Nota Inspraak en Overleg Bestemmingsplan H. de Boer, Dier-, tuin- en ruitersport, Naardervaart Mui- den

Gemeente Muiden

Datum: 22 maart 2012

Projectnummer: 100281

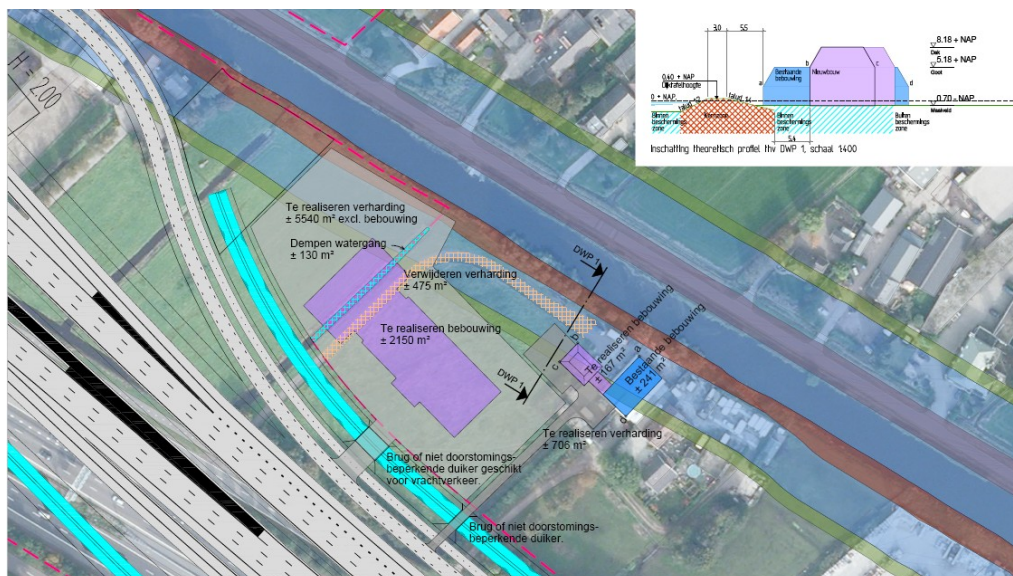
- 1.2** Waternet vraagt zich af of de bebouwing binnen het profiel van de vrije ruimte en keurprofiel van de kering ligt. Als dat geval is, zou de bebouwing verplaatst moeten worden naar buiten de vrije ruimte en keurprofiel van de kering, dan wel de bebouwing dient opgehoogd te worden. Om dit te kunnen nagaan vraagt Waternet om een dwarsprofiel met het bouwplan, de maaiveldhoogte, het profiel van de vrije ruimte en het keurprofiel.

Er is een profiel gemaakt. Zie navolgende afbeelding.

De nieuw te realiseren bebouwing blijft buiten de kernzone en het profiel van de vrije ruimte. Waternet heeft ingestemd met deze situatietekening.

De te verwijderen verharding bedraagt +/- 475 m² (incl. bebouwing); de aan te brengen verharding +/- 8.563 m² (incl. bebouwing). De hoeveelheid te dempen watergangen bedraagt 130 m². De watercompensatie binnen en nabij het plangebied (aanleg van sloten) bedraagt 295 m². Zie vorige afbeelding. Dit wordt vermeld in de toelichting; bijgaande afbeelding wordt opgenomen.
